改善箇所説明図①

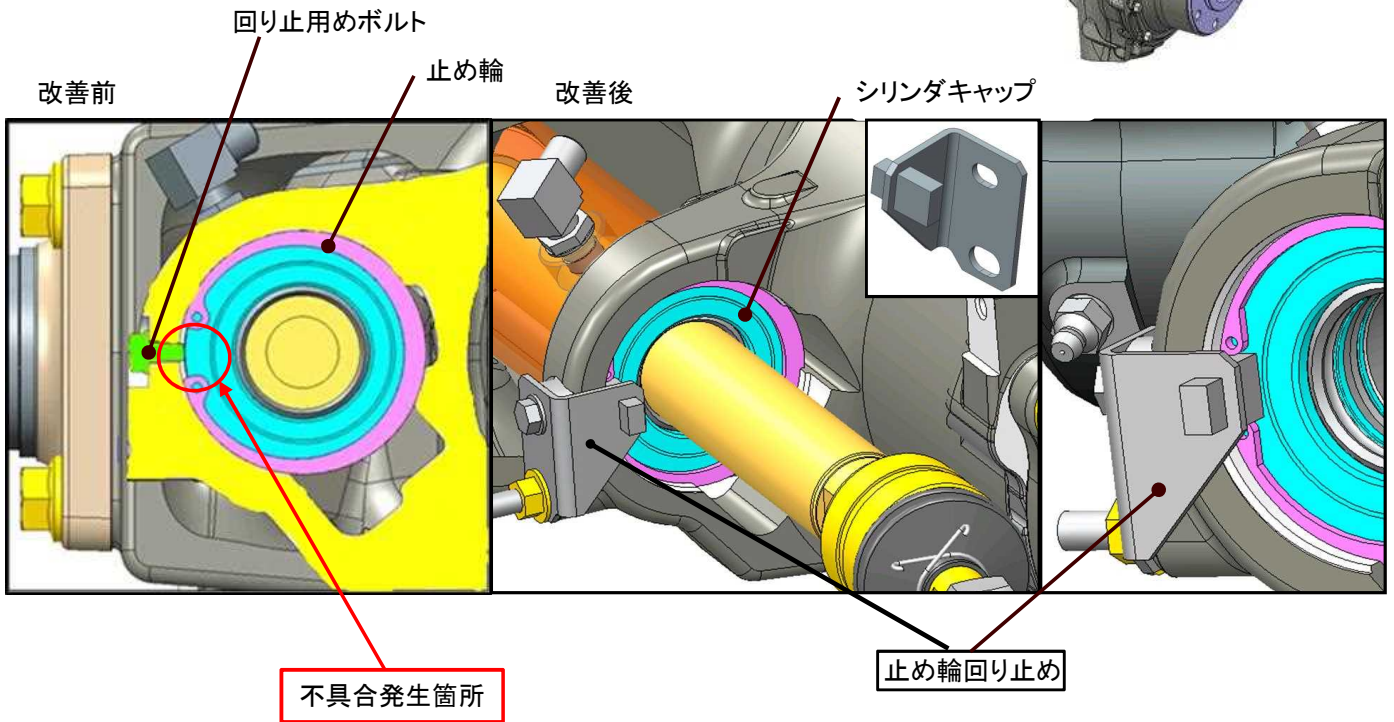
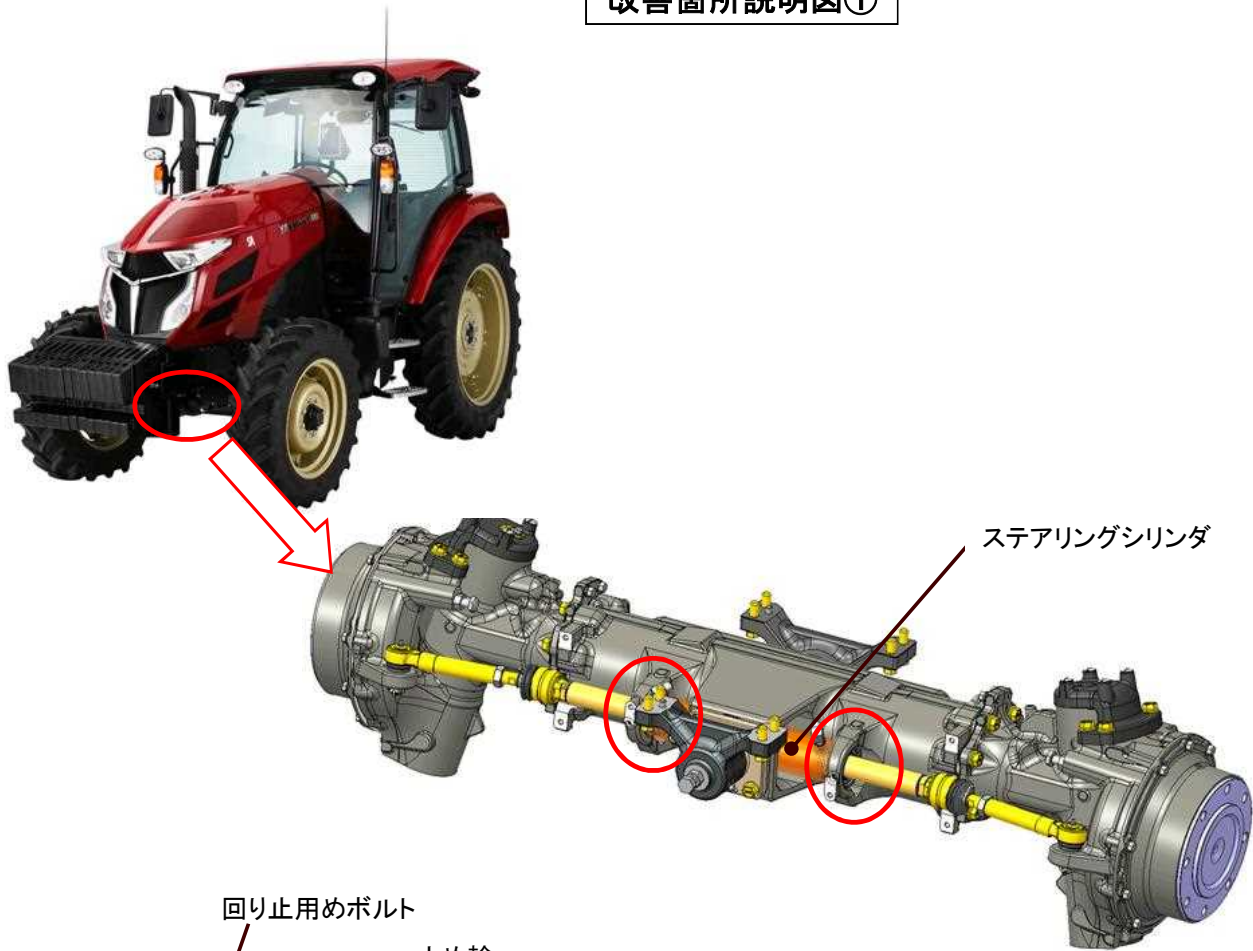
不具合発生箇所

農耕トラクタのかじ取り装置において、油圧シリンダキャップの止め輪の回り止めの設計が不適切なため、当該止め輪が外れることがある。そのため、そのままの状態で使用を続けると、オイルが漏れ、最悪の場合、操舵および走行不能となるおそれがある。

改善内容

全車両、シリンダキャップの止め輪の回り止めを対策品に交換する。

止め輪回り止めで識別
